Saksframlegg

Høyring mindre endring reguleringsplan for Moghusfeltet

Bilete under syner forskjellige takvinklar, som er vanlege på bustader.

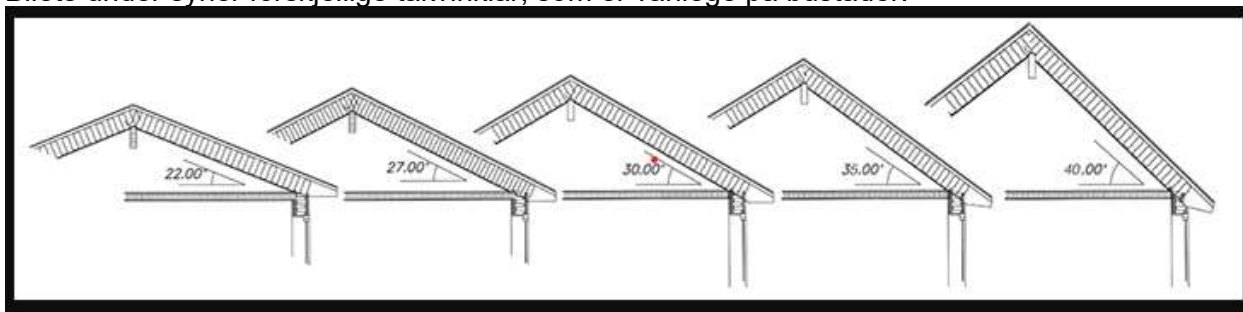
Ein ser at føresegna for takvinkel gjev lite spelerom for val av bustadtypar. Det er og gjort ein gjennomgang av dei seks byggjesakene som er handsama i Moghusfeltet. Det syner seg at to av dei har takvinkel på 25°, to på 26°, ein på 27° og ein på 10°. Dette har ikkje vorte fanga opp i byggjesaks handsaminga av uvisse årsakar.

Forskjellen frå 25° til 27° vil ikkje medføre at bygga skil seg nemneverdig frå kvarandre. Bygget med 10° takvinkel vil ein tydleg kunne sjå at har ein anna takvinkel.

Alternativa vil vere å fjerne takvinkel føresegna og legge til maks mønehøgde, eller endre takvinkel til at den skal vere mellom to verdiar eller tilpassa nærområdet. Ein vil da foreslå å legge som føring at ein kan her ha ein takvinkel mellom 10°-32°. Dette vil gi relativt slake tak som ikkje skil seg stort frå kvarandre.

Ein føreslår å endre føresegn 7.3.1 c) slik: Busetnaden skal ha takvinkel mellom 10°-32°.
